LINEA AV/AC TORINO – VENEZIA Tratta VERONA – PADOVA

IN57 - NUOVO SOTTOPASSO AL km 31 + 702,20

RELAZIONE CONFRONTO PD/PE

RAPPORTO DI VERIFICA DELLA PROGETTAZIONE

2.3.2 Barriere di sicurezza

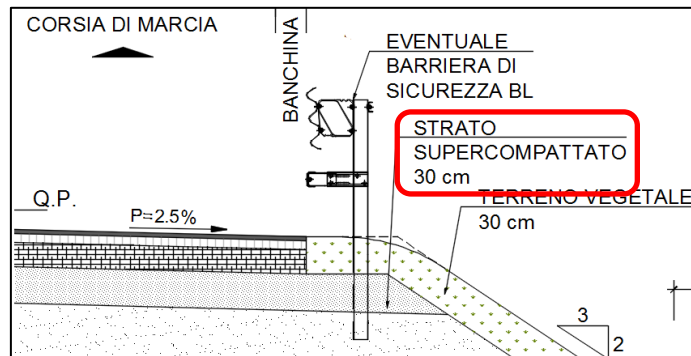
- D.30. Inserire informazioni relative all'intervento oggetto di analisi, riportando caratteristiche delle opere presenti con relative dimensioni, ecc.
- D.31. Avendo l'opera uno sviluppo superiore a 20 m, occorrerà prevedere dei profili redirettivi a lato della sezione, nonché dei sistemi di protezione degli imbocchi dell'opera.
- D.32. Inserire un key plan per contestualizzare l'opera di progetto.

In ottemperanza ai punti D.31, all'interno del progetto è stata sviluppata la tematica inerente le barriere di sicurezza. In particolare, diversamente da quanto presente nel PD, è stato previsto l'inserimento del profilo redirettivo all'interno del sottovia e laddove possibile l'installazione di alcuni tratti di barriere bordo laterale in approccio ai muri dell'opera in modo da proteggerne l'imbocco. Questa scelta è stata dettata dalla necessità di rendere la viabilità in oggetto più sicura, nonostante i rilevati di progetto siano in effetti più bassi rispetto a quelli per cui la norma prevede l'installazione di dispositivi di ritenuta.
